**AVIS RELATIF À LA PROTECTION
CONTRE LES EVENTUELS EFFETS NOCIFS ET NUISANCES
PROVOQUÉS PAR LES RAYONNEMENTS NON IONISANTS
GÉNÉRÉS PAR DES ANTENNES ÉMETTRICES STATIONNAIRES
Commune : BRAINE-L'ALLEUD - Exploitant : TELENET GROUP
Référence exploitant : BW4611H**

Rapport n° 3138 / 2023

Adresse	Gare de Lillois Rue de la Libération 1428 BRAINE-L'ALLEUD (Lillois-Witterzée)
Coordonnées Lambert belge 72	149843E 148348N
Type d'implantation	Poteau d'éclairage
Exploitant	TELENET GROUP
Réf. du site de l'exploitant	BW4611H

Figure 1 : Vue en plan des lieux de séjour et des points de contrôle

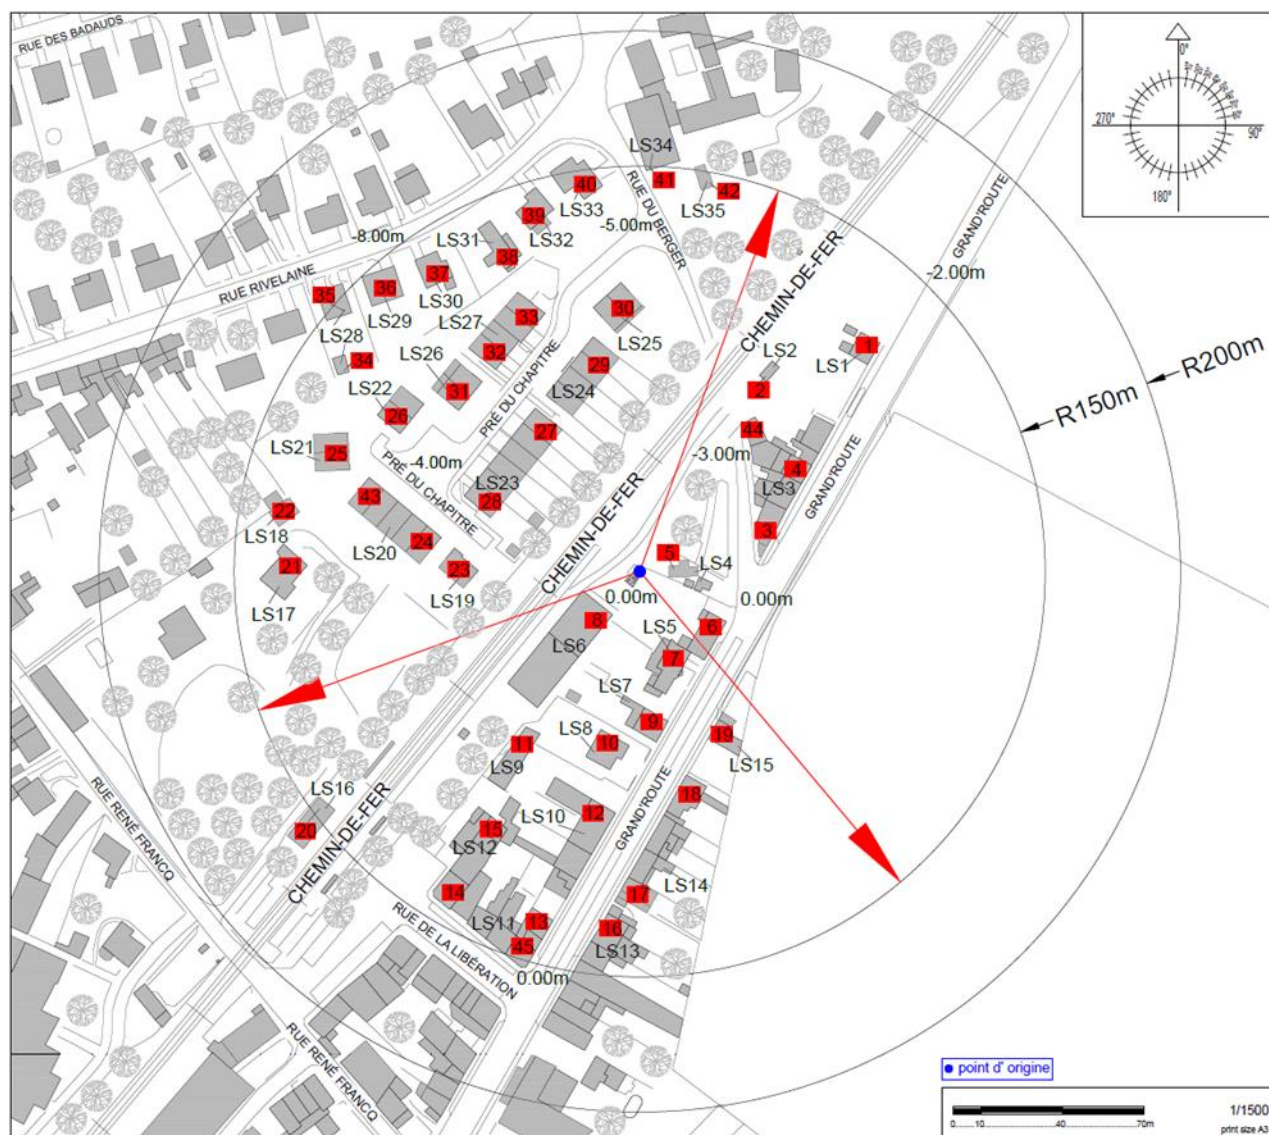
Les fréquences d'émission, la puissance rayonnée par chacune des antennes et leur gain permettent de déterminer le rayon de la zone à analyser. Tout dépassement de la limite par installation est exclu en dehors de cette zone. Le tableau 2 reprend les 35 LS² pour lesquels l'indice d'exposition est le plus élevé. Les différentes colonnes indiquent :

- le numéro du point de contrôle repris sur un des plans de la figure 1;
- le numéro du LS dans lequel se trouve le point de contrôle de la 1^{ère} colonne ;
- l'atténuation d'obstacle prise en compte pour le calcul de l'indice d'exposition dans le LS ;
- le résultat du calcul de l'indice d'exposition.

N° point de contrôle	LS	Atténuation (dB)	Indice d'exposition relatif à la limite par installation IE_i
19	LS15	3,0	0,982
4	LS3	3,0	0,687
18	LS14	3,0	0,563
44	LS3	3,0	0,529
24	LS20	3,0	0,504
9	LS7	3,0	0,470
30	LS25	3,0	0,457
2	LS2	3,0	0,456
29	LS24	3,0	0,378
12	LS10	3,0	0,335
1	LS1	3,0	0,324
23	LS19	3,0	0,306
43	LS20	3,0	0,306
21	LS17	3,0	0,278
15	LS12	3,0	0,266
33	LS27	3,0	0,254
42	LS35	3,0	0,249
11	LS9	3,0	0,245
10	LS8	3,0	0,218
32	LS27	3,0	0,215
17	LS14	3,0	0,212
41	LS34	3,0	0,210
22	LS18	3,0	0,199
25	LS21	3,0	0,197
40	LS33	3,0	0,195
31	LS26	3,0	0,192
26	LS22	3,0	0,185
7	LS5	3,0	0,177
39	LS32	3,0	0,168
20	LS16	3,0	0,168
38	LS31	3,0	0,166
16	LS13	3,0	0,146
14	LS12	3,0	0,139
13	LS11	3,0	0,124
37	LS30	3,0	0,113

En ce qui concerne les antennes de l'installation mentionnées dans le tableau 1, la distance maximale à laquelle la limite pourrait être atteinte, à l'extérieur, est égale à 108,3 m. S'il n'y a pas de LS à une distance inférieure, les antennes respectent forcément la limite d'immission.

Dans le cas des LS situés à l'intérieur des bâtiments, une atténuation d'obstacle est prise en compte et il en résulte que la distance maximale à laquelle la limite pourrait être atteinte se réduit à 76,7 m.

Figure 2 : Vue en plan des installations d'antennes dans un rayon de 300 mètres autour de l'installation faisant l'objet de la demande d'avis

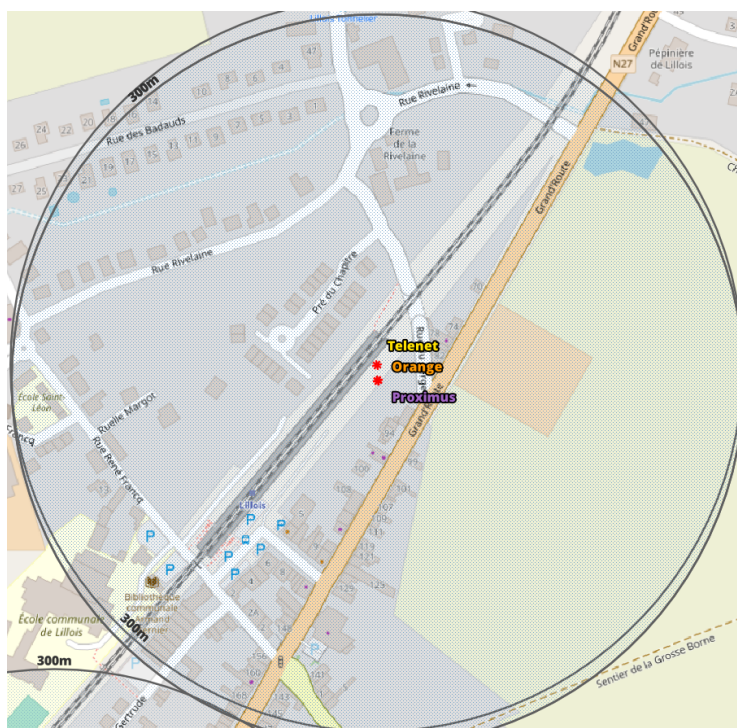
Le plan en projection verticale de la figure 2 indique la localisation des antennes actives éventuelles visées par le décret et situées dans un rayon de 300 mètres autour de l'installation référencée dans le paragraphe 2. Les données de localisation de ces antennes et les avis correspondant sont accessibles via le cadastre en ligne des antennes émettrices stationnaires⁶.

Compte tenu du nombre d'installations localisées dans la figure 2, il apparaît que l'intensité du rayonnement électromagnétique généré, dans les lieux de séjour situés à proximité de l'installation référencée dans le paragraphe 2, par l'ensemble des antennes émettrices stationnaires de l'ensemble des exploitants du même site d'antennes émettrices stationnaires respecte la limite fixée à l'article 4, § 2 du décret.
